Анализ
по результатам испытаний холодильных приборов
в компании **gorenje**group

Эксплуатационные испытания компании gorenjegrup по SLG методологии

Информация по энергетической маркировке

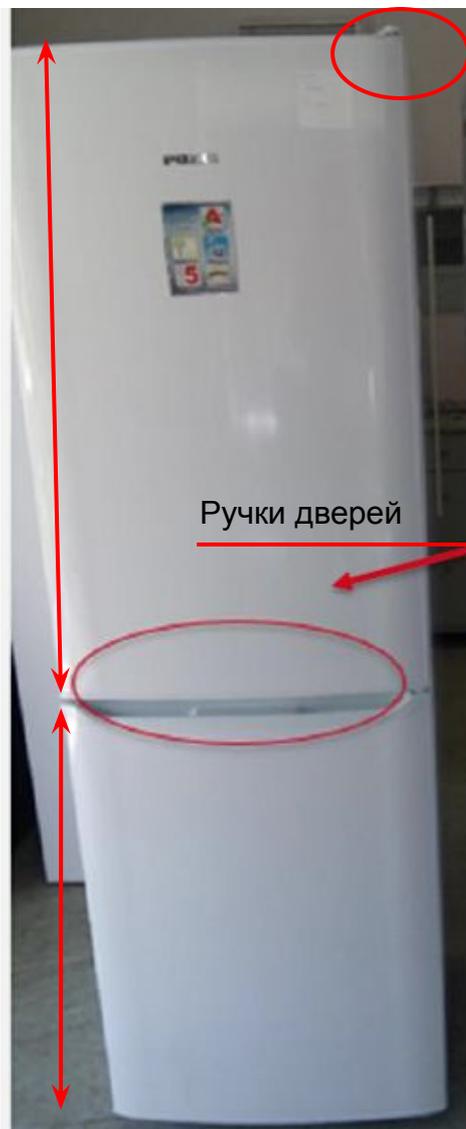
Изменение толщины букв и шрифта Arial на Calibri

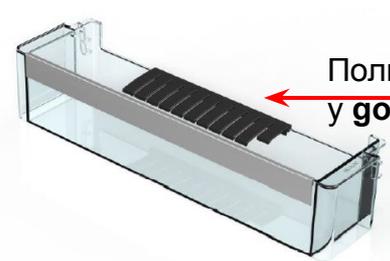
Полки со скруглением

Стеклянные полки у gorenje

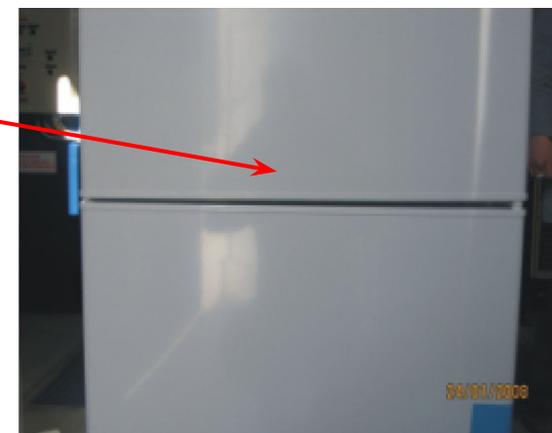
Разрушение поддона и других деталей ВПС

Не соответствие заявленного веса ХП

Из-за деформации петли зазор не равномерный

Смещение держателя конденсатора

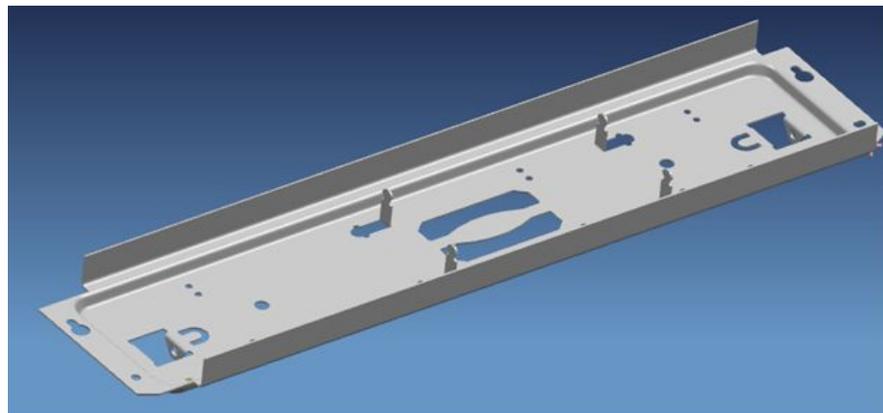
В конструкцию ХП РК-139 введены существенные изменения по снижению себестоимости

RK-139	
2008 год	2017 год
Кронштейн петли нижней 128.1.0.0.0.06 4мм Высота 28	Кронштейн петли нижней 128.1.0.0.0.06 4мм Высота 35
Стойка Д39.1.1.1.0.00: Стойка Д39.1.1.1.0.01 металл толщиной 0,55мм Пластина (закладная под подmotorную плиту) Д39.1.1.1.0.03 металл толщиной 2мм	Стойка ПР9.1.1.1.0.01 полистирол фреоностойкий 2,5мм
Крепление подmotorной плиты 4 винта М6	Крепление подmotorной плиты 4 самореза 4,2
Планка передняя Д39.1.1.2.0.00: Кронштейн планки (закладная под нижнюю петлю) Д39.1.1.2.0.01 металл толщиной 2мм Уголок 272.09-1.7.01 металл толщиной 1,5мм Уголок 272.09-1.7.02 металл толщиной 0,5мм	Планка передняя 128.1.1.3.0.00: Пластина(закладная под нижнюю петлю) 128.1.1.3.0.02 металл толщиной 2мм Планка передняя 128.1.1.3.0.01 металл толщиной 0.55мм
Панели боковые шкафа металл толщиной 0,55мм	Панели боковые шкафа металл толщиной 0,5мм
